ソフトウェア更新 (Ver1.8) のお知らせ

D,EシリーズロボットのソフトウェアおよびWINCAPS のバージョンをVer.1.8に更新し、
簡単教示機能などの新機能を追加しました。

ソフトウェア更新 (Ver1.8)

図 8-1 [Arm Manager] ウィンドウ

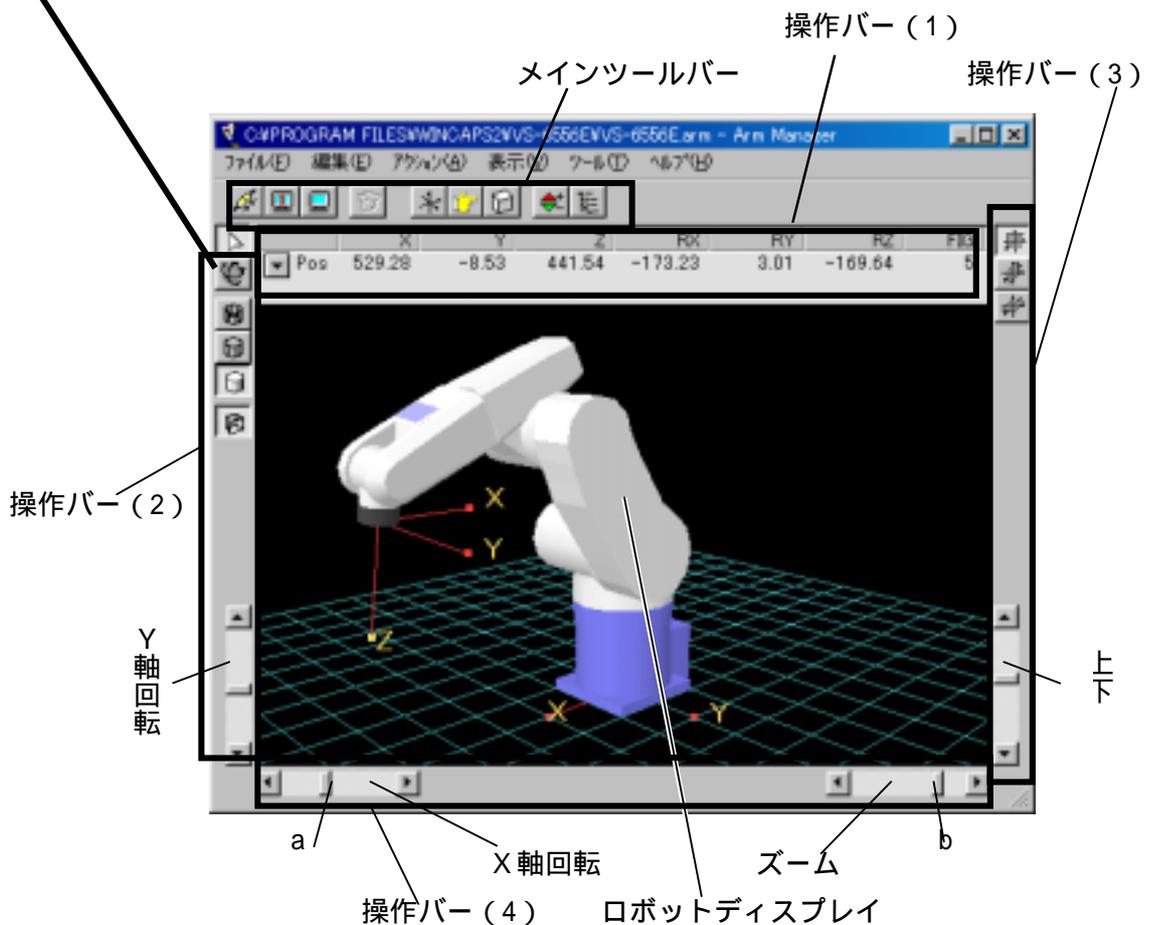
10.1 アームマネージャ画面に[視点操作]ボタンを追加

操作性向上のため、操作バー (2) に[視点操作]ボタンを追加し、マウスを使って視点の移動とズーム表示ができるようにしました。

- ・左ドラッグ+移動 : 視点移動
- ・右ドラッグ+移動 : ズームイン / ズームアウト
- ・SHIFTキー+左クリック : オブジェクト選択

図8-24 表示タブ ([設定]ダイアログボックス)

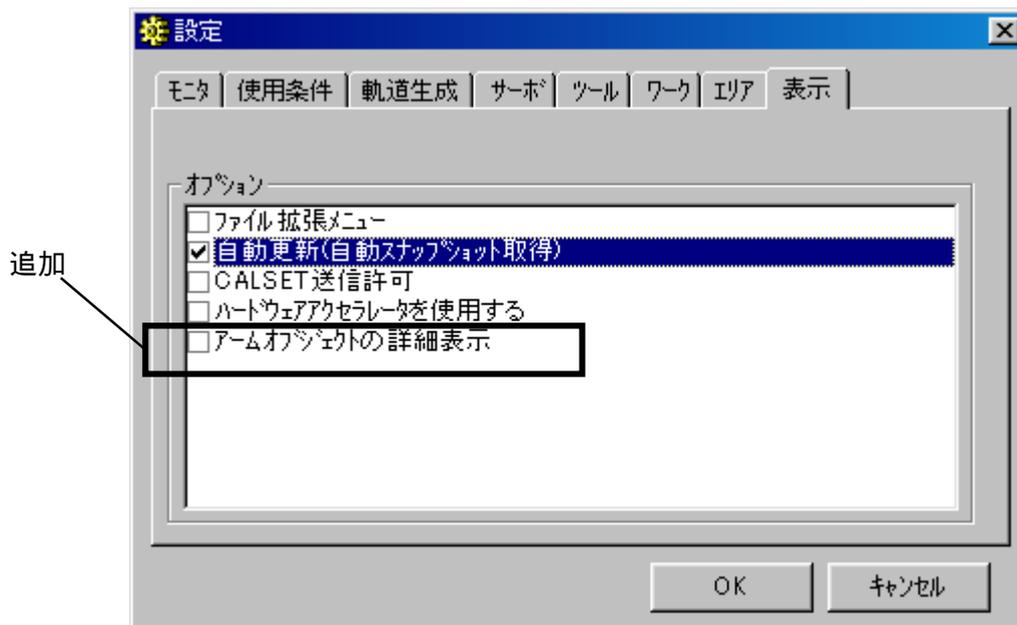
10.2 アームオブジェクトの詳細表示機能を追加

[アームマネージャ] - [ツールメニュー] - [設定] - [表示]の操作経路で表示される表示オプションに「アームオブジェクトの詳細表示」を追加しました。

「アームオブジェクトの詳細表示」を選択しておくで、オブジェクトツリー内のロボットオブジェクトをベースからフランジまで全階層表示します。変更は次回WINCAPS 起動時に切り替ります。
